改善箇所説明図

ハイマウントリアパネル内配線保護カバー取付

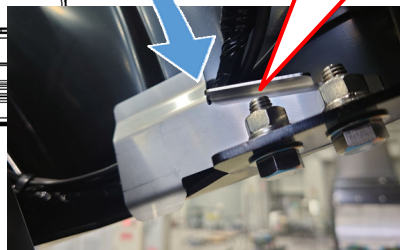
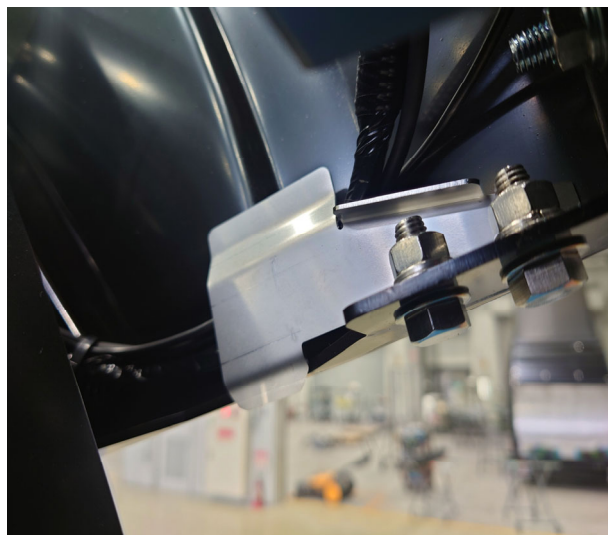
小型回転式塵芥車において、ハイマウントリアパネル内右側配線の処置が不適切なため、後部扉を開閉する際に後部扉付属部品と接触し断線することがある。そのため、方向指示器及びその他車両後部の灯火が不点灯または点滅回数が保安基準を満たさなくなり、最悪の場合、重大事故に繋がる場合がある。

ハイマウントリアパネル右内側に
配線保護カバーを取付ける
